**INFORME DE VISITA DE CONTROL  
N° 006-2025-OCI/7176-SVC**

**“FORMULACIÓN DEL EXPEDIENTE TÉCNICO PARA LA  
EJECUCIÓN DEL PROYECTO “MEJORAMIENTO DEL SERVICIO  
DE TRANSITABILIDAD VIAL DE LA CARRETERA  
DEPARTAMENTAL RUTA LM-101; EMP. PE-1N (DV. HUACHO) -  
HUACHO - HUAURA - EMP. PE-1N (DV. VEGUETA); 5 DISTRITOS  
DE LA PROVINCIA DE HUAURA - DEPARTAMENTO DE LIMA”**

**LIMA, 16 DE MAYO DE 2025**

PLANO PUENTE	LAMINA PT-01
FECHA 06/05/2025

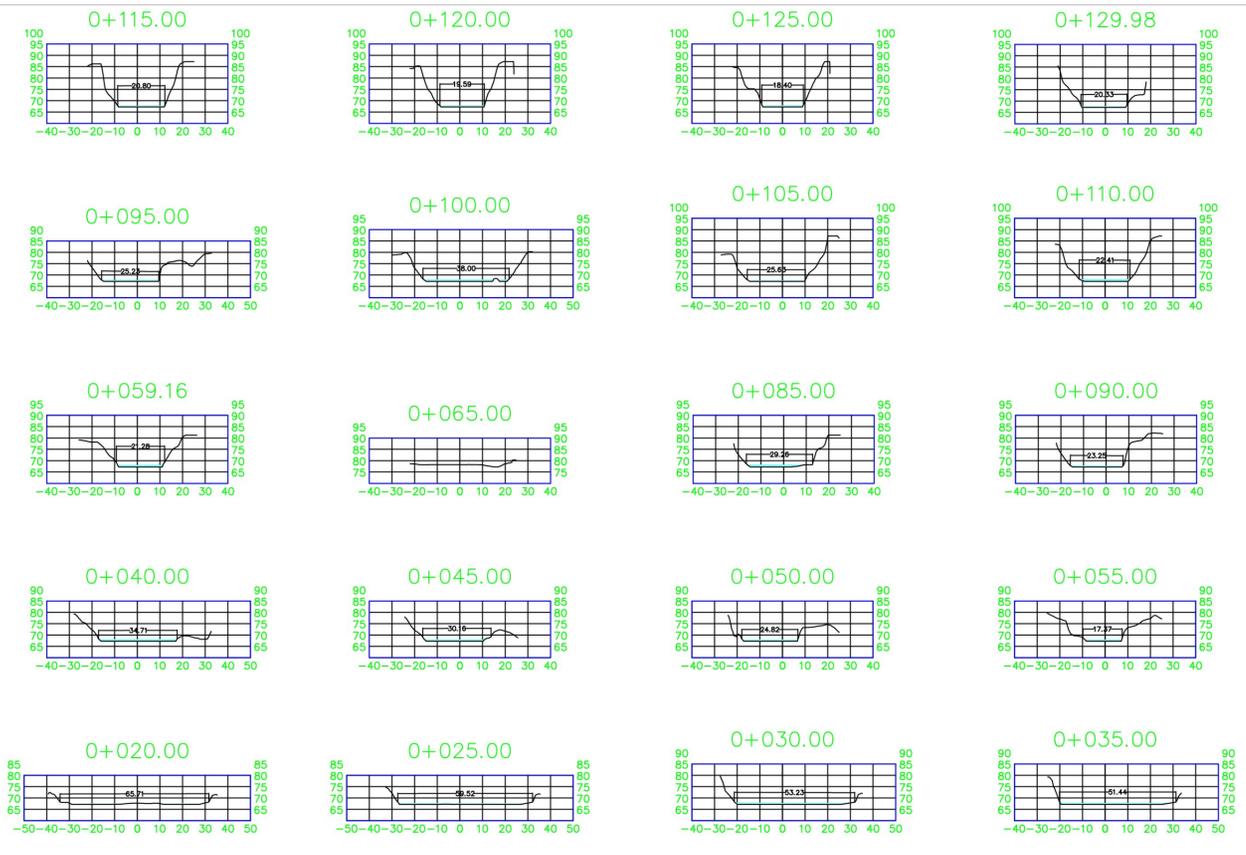
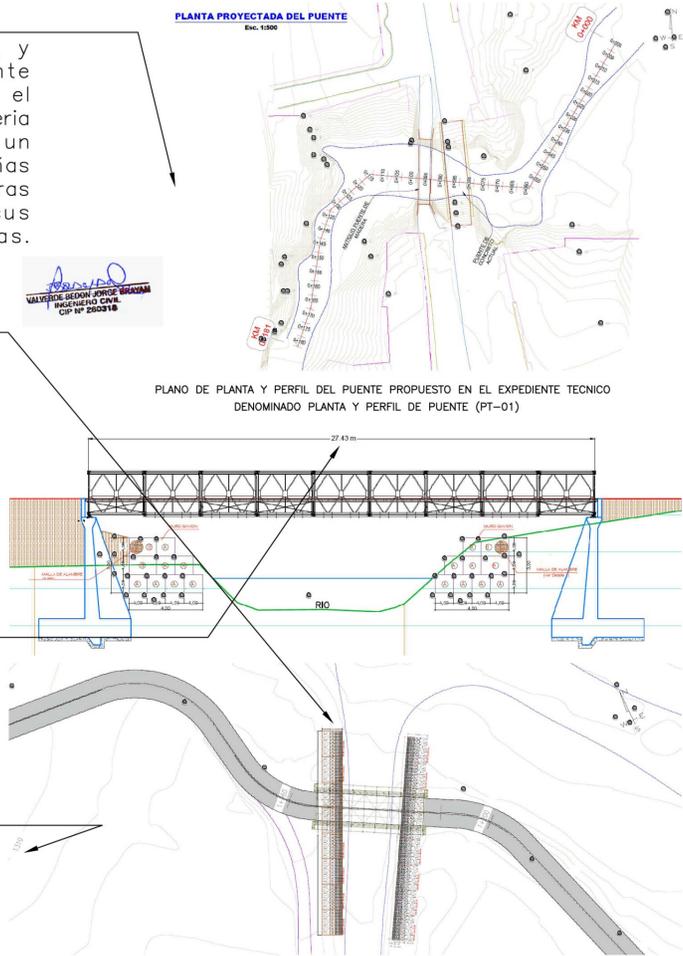
Posta elevación no considerada en la sección propuesta en el expediente técnico.

En el plano de puente Huaura 02 (PT-01), y demas documentos revisados del expediente tecnico no se aprecia lo estipulado por el manual de puentes en el Titulo I de la ingenieria basica, que entre otros menciona realizar un Levantamiento catastral de las zonas aledañas al puente, cuando existan edificaciones u otras obras que interfieran con el puente o sus accesos o que requieran ser expropiadas.

En el plano PT-01 propone la construcción de gaviones sin secciones variables, al respecto de la fotogrametria realizada se identifica secciones de cauce de río variable que va desde 17.37m hasta 75.71m de ancho, siendo asi la construcción de gaviones incompatible con el terreno, ademas de no encontrarse considerado en el presupuesto de obra para su ejecución.

NOTA 01:  
En el puente vehicular ubicado en el río Huaura, presenta un luz de 37.21 aproximadamente, al respecto el plano denominado PT-01 de planta y perfil propuesto en el expediente tecnico considera una luz de 27.43, siendo incompatible su ejecución con el terreno.

La cota de terreno mayor en el sector del puente ubicado en el río Huaura, es de 86msnm, sin embargo en el plano PT-01 del expediente tecnico considera una cota de 1310msnm.
